监 理 通 知 单

工程名称: 海兴县雄晖能源有限公司 50 兆瓦光伏电站

编号: HXXHGD-CZZH-ZL-007

事由: 光伏发电受电区域光伏板螺栓松动、组件滑落

附件: 现场图片

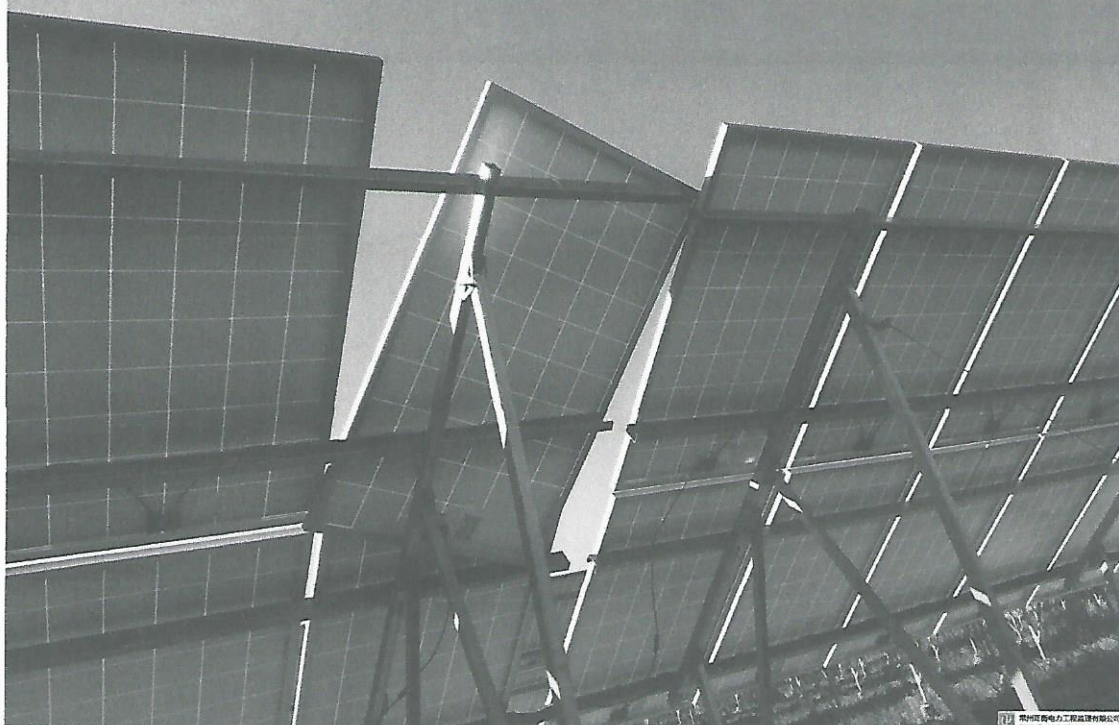
内容: 10月28日、10月29日, 监理巡视受电区域, 发现部分光伏板已吹落; 支架、光伏板安装螺栓松动、未紧固的现象, 已告知相关单位, 但仍迟迟无人处理。为保证受电区域正常生产及设备人员安全, 现要求你单位尽快组织人员进场处理。处理要求如下:

- 1、 尽快对吹落的电池板进行更换;
- 2、 尽快现场已安装的所有支架、电池板检查并紧固松动的螺栓;
- 3、 配备专业人员进行现场监护工作。
